改善箇所説明図

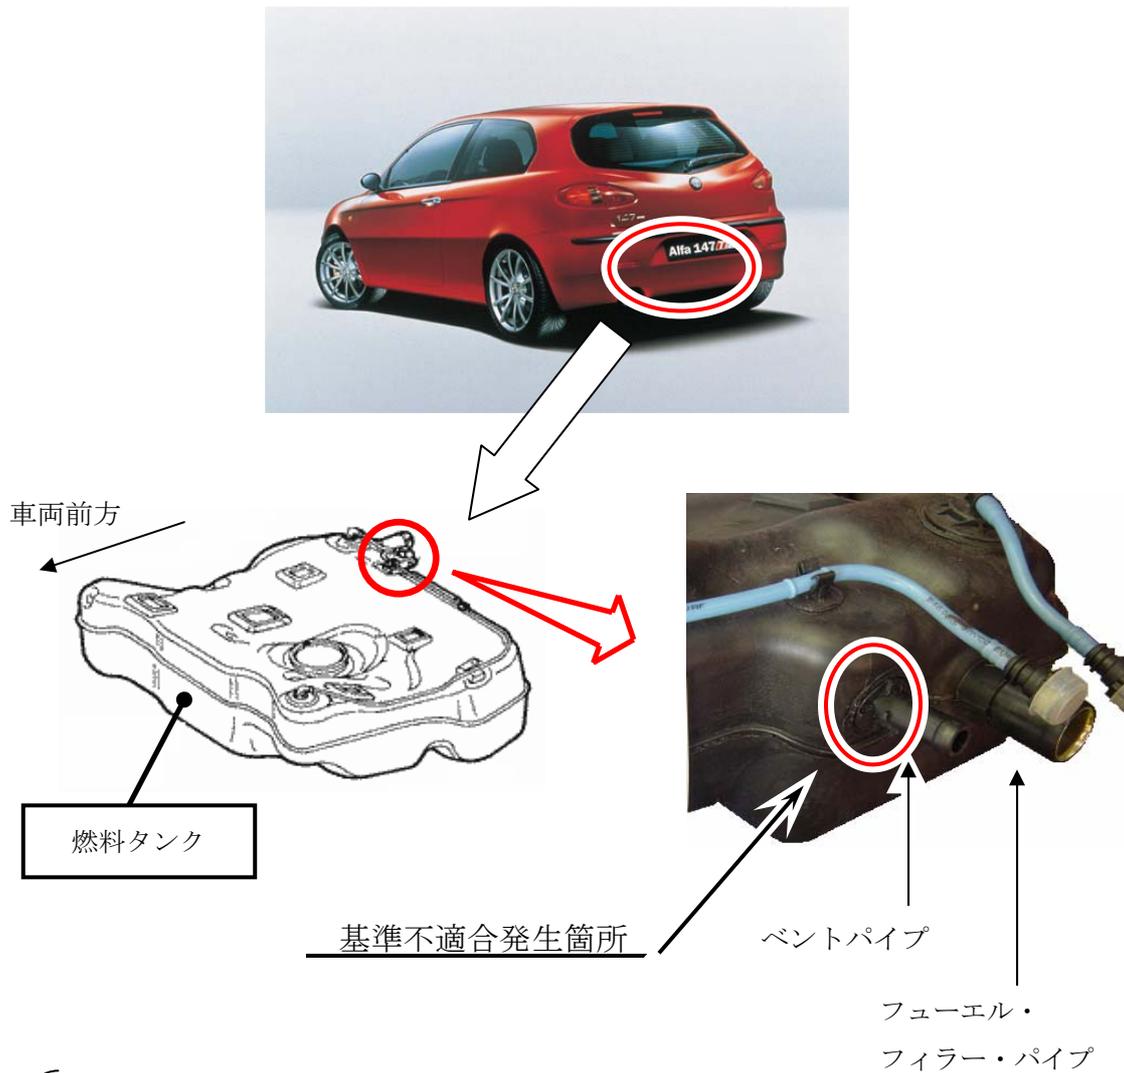
基準不適合発生箇所

燃料タンクのベントパイプの取付工程が不適切なため、パイプをタンクに溶着する際に取付部にひずみが生じているものがある。そのため、当該燃料タンクの膨張・収縮の繰り返しにより、ベントパイプ取付部に亀裂が入ることがあり、燃料を満タンにすると、当該取付部から燃料が漏れるおそれがある。

改善の内容

全車両、燃料タンクを点検し、対象となる燃料タンクを良品と交換する。

注： は交換部品を示す。

識別：フューエルフィルターリッドの内側に白色のペイントを塗布する
